ACTA DE RESPUESTA A CONSULTAS
LICITACIÓN PÚBLICA N° 059/2022
"PROVISIÓN DE GABINETES METÁLICOS
CON PROTECCIÓN ANTIRROBO"

FECHA: 27/09/2022

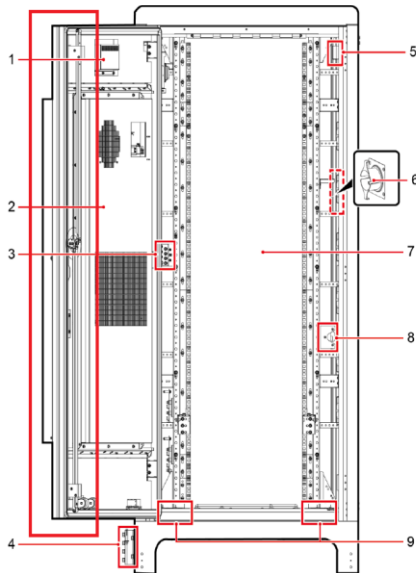
2.	Punto 4, Numeral 3, inciso o	17	o) Cerradura de seguridad de 3 puntas, tipo maneta abatible con llave (3 piezas) y varilla. Solicitamos respetuosamente compartir la imagen de la cerradura de seguridad de 3 puntas tipo maneta abatible y varilla a la que se refiere en este punto.	ENTEL S.A. confirma el requerimiento del punto 4. CARACTERÍSTICAS GENERALES, asimismo se aclara como ejemplo:
